AL-168-2704-2023

**INFORME TÉCNICO DE EVALUACIÓN DE
ESTUDIO DE IMPACTO AMBIENTAL/ AMPLIACIÓN DE INFORME TÉCNICO DE
EVALUACIÓN DE ESTUDIO DE IMPACTO AMBIENTAL**

FECHA:	24 de abril de 2023
NOMBRE DEL PROYECTO:	ORDOVICIAN BEACH RESORT II
PROMOTOR:	RSH PROPERTIES –PANAMÁ, S.A.
CONSULTORES:	LUIS A. GONZÁLEZ CONTE-IRC-074– 09/ACTUAL. DEIA-ARC N° 064-2022 MILIXA DAMARIS MUÑOZ SANCHEZ – DEIA-Nº IRC-039-2021
UBICACIÓN:	CORREGIMIENTO DE ISLA GRANDE, DISTRITO DE PORTOBELO, PROVINCIA DE COLÓN.

Figura 1. Dice de la estructura y materiales del paso colgante.

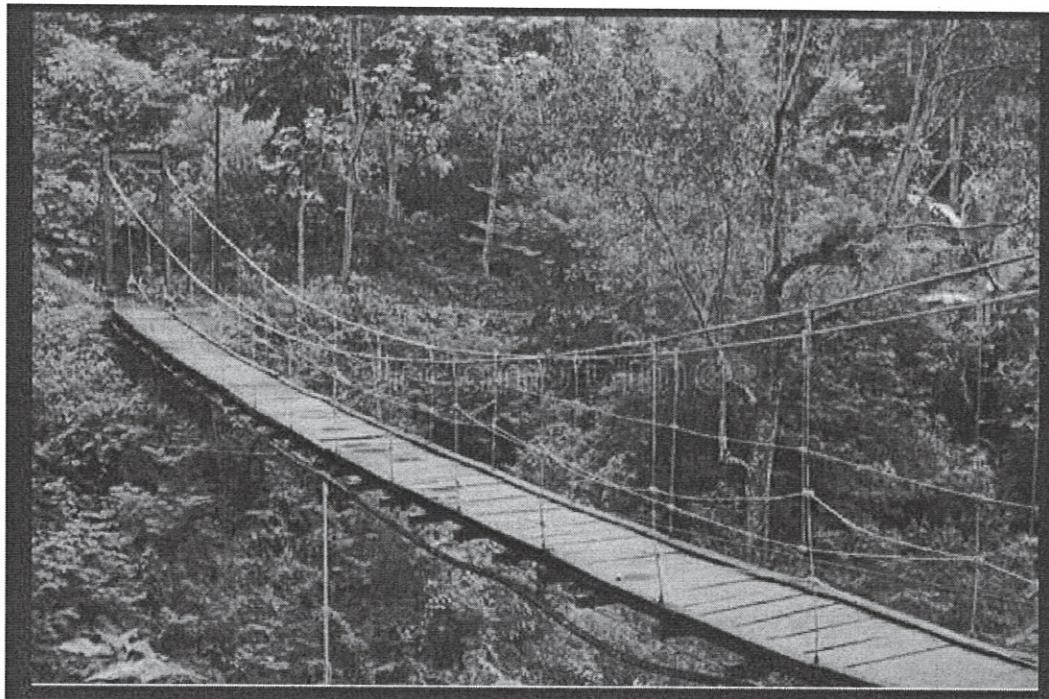
- Esclarecer la dimensión de las quince (15) cabañas sobre pilotes, una (1) sala de reuniones, sobre pilotes y la pavimentación de un tramo de un camino interno, 387 metros lineales y 4.50 metros de ancho.
- Aportar las coordenadas UTM en datum WGS-84

Nº	Componentes del proyecto	Dimensiones	Área de construcción.	Observación
1.	Quince (15) cabañas, de un solo nivel, sobre pilotes.	70 m ² cada cabaña..	1,050 m ² de las 15 cabañas.	Ver esquema de cabaña y ubicación en plano adjunto.
2.	Una (1) Sala de reuniones, de dos (2) niveles, sobre pilotes.	223.41 m ²	223.41 m ²	Ver ubicación en plano adjunto.
3.	Un (1) Camino de acceso/interno	Ancho: 2.50 metros Longitud 302.17 metros. (incluyendo los 19 metros del paso colgante)	757.42 m ²	Ver ubicación del trazado en plano adjunto.
4.	Un (1) Paso colgante.	Ancho: 2.50 metros Longitud: 19 metros.	47.50 m ²	Ver esquema

➤ Coordenadas del paso colgante.

CUADRO DE COORDENADAS DEL PASO COLGANTE					
VERTICE	LADO	DIST.	ANGULO	ESTE	NORTE
P82	P82 - P83	2.50	89°59'60"	657374.92	1065359.68
P83	P83 - P84	18.92	90°0'0"	657374.67	1065357.20
P84	P84 - P85	2.50	90°0'0"	657355.84	1065359.10
P85	P85 - P82	18.92	89°59'60"	657356.09	1065361.58

Figura 3. Planta Vetiver, a instalar posterior a las actividades de construcción y fase operativa, para prevención de erosión.

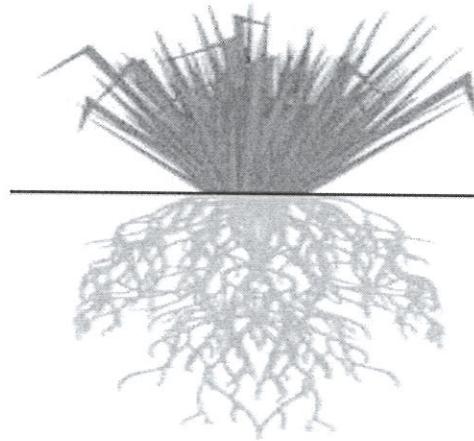
- Aclarar cuáles serán las medidas de mitigación relacionadas a la prevención de la erosión producida por la obra que puedan afectar los ecosistemas marinos y costeros durante la etapa de construcción y la fase de operación.
- Si dicha obra ocasionará alguna alteración o modificación del paisaje, la flora y fauna existente considerando su ubicación dentro de un área protegida y su zonificación.

✓ Las cabañas se ubicarán aprovechando la topografía existente (no será modificada). La cual, como se describe en el EsIA, es bastante irregular. La no modificación de la topografía, nos lleva a que no se requieran movimiento de tierra significativos. Las actividades de conformación y compactación sólo serán, para el tramo de camino y en los puntos a instalar los pilotes de cada cabaña, instalación de conductos de agua y electricidad, la sala de reuniones y el paso colgante. La compactación es necesaria para dar soporte a entidades estructurales (camino, cabañas, sala, paso colgante). Con ello, se aplica energía al suelo aumentando su densidad y en consecuencia, su capacidad de soporte y estabilidad. El objetivo es el mejoramiento de las propiedades mecánicas del suelo. Por lo que se desestima erosión del tipo que sea (eólica e hídrica), más aún, sí, las actividades de adecuación (conformación y compactación) de los puntos mencionados, se realizan en temporada seca. Del ejercicio realizado de cálculo de material excedente, por ejecución de actividades directamente en suelo (instalación de 91 pilotes con su respectiva zapata (cinco pilotes por cada cabaña; 12 pilotes por sala de reuniones y 4 pilotes por instalación del puente colgante) e instalación de conductos eléctricos y de agua; se obtuvo que el excedente a generarse, será un aproximado de 52 metros cúbicos, que serán utilizado en la compactación del camino. No obstante, como refuerzo a las medidas ya contempladas, para la no afectación a los ecosistemas marinos costeros, en fase de construcción, consideramos el uso de "Silt Fence" o Barreras de Sedimentos. Se trata del uso de geotextiles anclado a estacas en conjunto con una pequeña excavación para enterrar el geotextil que luego es rellenado nuevamente, para que éste no sea arrastrado por los sedimentos y el agua. Son estructuras compuestas de material permeable, a veces combinado con un Geotextil No-Tejido que se colocan para interceptar el flujo laminar y bajar niveles de flujo en canales provenientes de áreas desnudas. Estas barreras sirven (1) para disminuir la velocidad del agua (2) para atrapar sedimentos suspendidos. Ver figura N° 2, que dice de cómo serán las estructuras y donde serán instaladas.

Posterior a la fase de construcción, donde exista terreno suelto, en el contorno del polígono, emplearemos el pasto vetiver (*vetiveria zizanioides*), por ser una planta de fuertes raíces, y además ayuda a la estética del sitio, brindando un espacio cálido y acogedor. Ver figura N° 3.

Figura 3. Planta Vetiver, a instalar posterior a las actividades de construcción y fase operativa, para prevención de erosión.

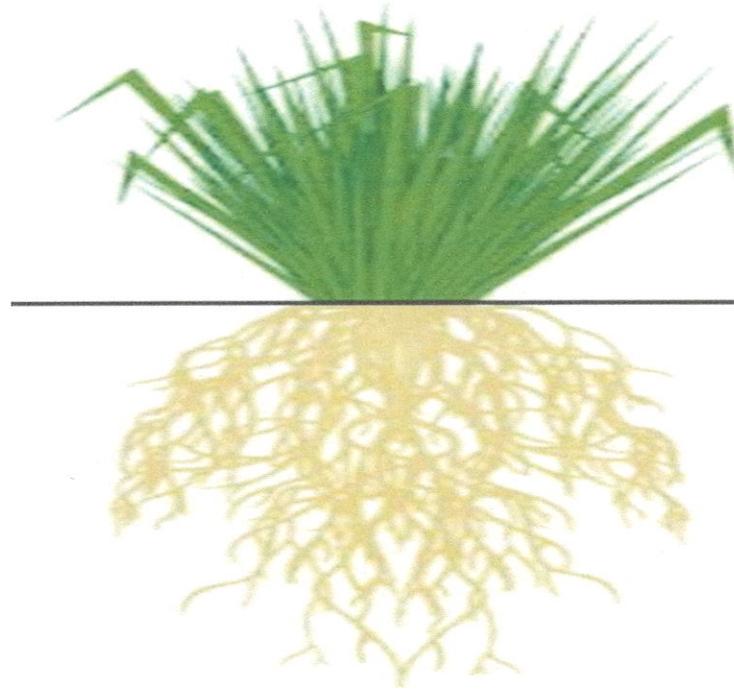
- Aclarar cuáles serán las medidas de mitigación relacionadas a la prevención de la erosión producida por la obra que puedan afectar los ecosistemas marinos y costeros durante la etapa de construcción y la fase de operación.
- Si dicha obra ocasionará alguna alteración o modificación del paisaje, la flora y fauna existente considerando su ubicación dentro de un área protegida y su zonificación.

- ✓ Las cabañas se ubicarán aprovechando la topografía existente (no será modificada). La cual, como se describe en el EsIA, es bastante irregular. La no modificación de la topografía, nos lleva a que no se requieran movimiento de tierra significativos. Las actividades de conformación y compactación sólo serán, para el tramo de camino y en los puntos a instalar los pilotes de cada cabaña, instalación de conductos de agua y electricidad, la sala de reuniones y el paso colgante. La compactación es necesaria para dar soporte a entidades estructurales (camino, cabañas, sala, paso colgante). Con ello, se aplica energía al suelo aumentando su densidad y en consecuencia, su capacidad de soporte y estabilidad. El objetivo es el mejoramiento de las propiedades mecánicas del suelo. Por lo que se desestima erosión del tipo que sea (eólica e hídrica), más aún, sí, las actividades de adecuación (conformación y compactación) de los puntos mencionados, se realizan en temporada seca. Del ejercicio realizado de cálculo de material excedente, por ejecución de actividades directamente en suelo (instalación de 91 pilotes con su respectiva zapata (cinco pilotes por cada cabaña; 12 pilotes por sala de reuniones y 4 pilotes por instalación del puente colgante) e instalación de conductos eléctricos y de agua; se obtuvo que el excedente a generarse, será un aproximado de 52 metros cúbicos, que serán utilizado en la compactación del camino. No obstante, como refuerzo a las medidas ya contempladas, para la no afectación a los ecosistemas marinos costeros, en fase de construcción, consideramos el uso de "Silt Fence" o Barreras de Sedimentos. Se trata del uso de geotextiles anclado a estacas en conjunto con una pequeña excavación para enterrar el geotextil que luego es rellenado

Posterior a la fase de construcción, donde exista terreno suelto, en el contorno del polígono, emplearemos el pasto vetiver (vetiveria zizanioides), por ser una planta de fuertes raíces, y además ayuda a la estética del sitio, brindando un espacio cálido y acogedor. Ver figura N° 3.
